АКТ (СПРАВКА)
о соответствии объекта капитального строительства
требованиям приспособления для нужд инвалидов и
других маломобильных групп населения

Наименование объекта: Школа № 18 на 550 мест по ул. Союзной в Екатеринбурге.

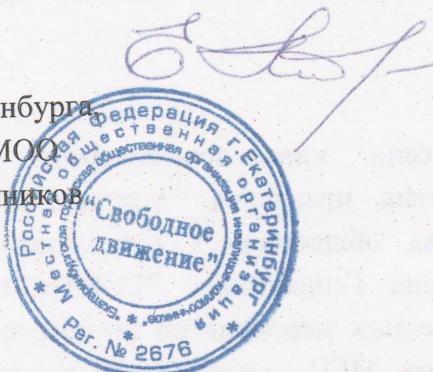
Согласно проекту доступ для инвалидов-колясочников предусмотрен только на 1 этаж, поэтому лифт в школе отсутствует .

На первом этаже имеется один санузел для инвалидов с необходимым оборудованием. На 2, 3 и 4 этажах санузлов для инвалидов проектом не было предусмотрено.
